改善箇所説明図

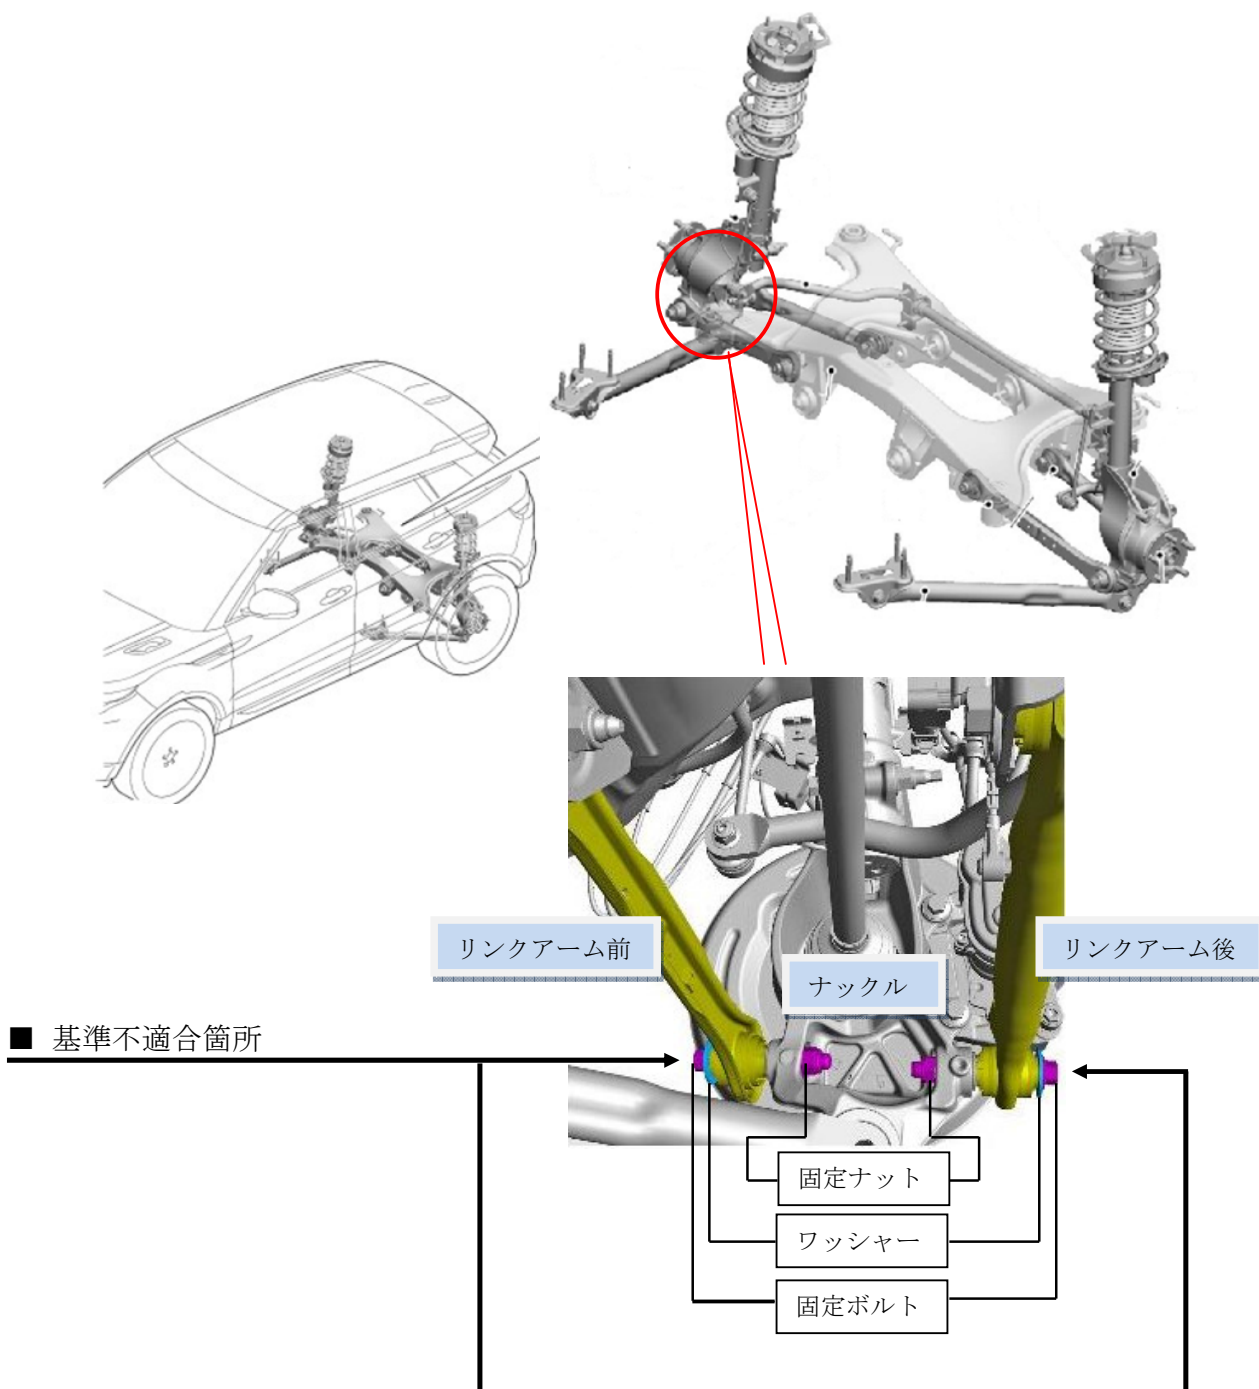
右側リアサスペンションにおいて、前後リンクアームをナックルに固定するボルトを過剰なトルクで締め付けしたため、走行中の負荷により当該ボルトが破損し、最悪の場合、タイヤが傾き走行不能になるおそれがある。

全車両、当該固定ボルト、ワッシャー及び固定ナットを新品に交換し、規定トルクで締め付ける。

は、交換部品を示す。
